EMPRESA 1

Pregunta 1 - En referencia en IAO 38.2 literal (b), que establece que “El Oferente deberá proporcionar evidencia documentada que demuestre su cumplimiento con los siguientes requisitos de experiencia: Cartas de recomendación originales o firmadas electrónicamente de al menos tres (3) instituciones reguladoras del sector de las Telecomunicaciones, donde la empresa oferente ha suministrado bienes y servicios iguales, durante los últimos diez (10) años, de acuerdo a lo solicitado en cada lote”

1. Punto 13. Computadora (laptop) utilizada para la instalación de la licencia de post procesamiento de datos

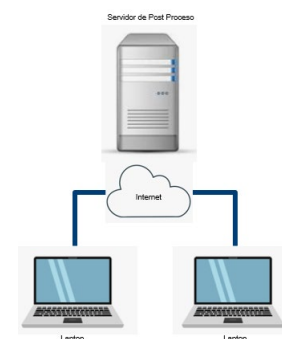
Pregunta: Basado en la cantidad de información que se genera al medir 4G y 5G se recomienda para una mejor experiencia del software de post procesamiento es utilizar un servidor con dos

usuarios, teniendo mejores especificaciones y capacidades, lo que permite la operación online sin necesidad de instalación local en laptop al conectarse remotamente a este servidor vía internet (cloud), en base a esto:

Respuesta: Referente al parámetro número 13 “Computadora (laptop) utilizada para la instalación de la licencia de post procesamiento de datos”, página 126, el requerimiento mínimo a cumplir es el siguiente: Intel Core i7, última generación, 32 GB RAM, disco duro 1 TB SSD. Windows 11, 64 bits; por lo que la propuesta descrita cumpliría con el requerimiento de obligatorio cumplimiento.
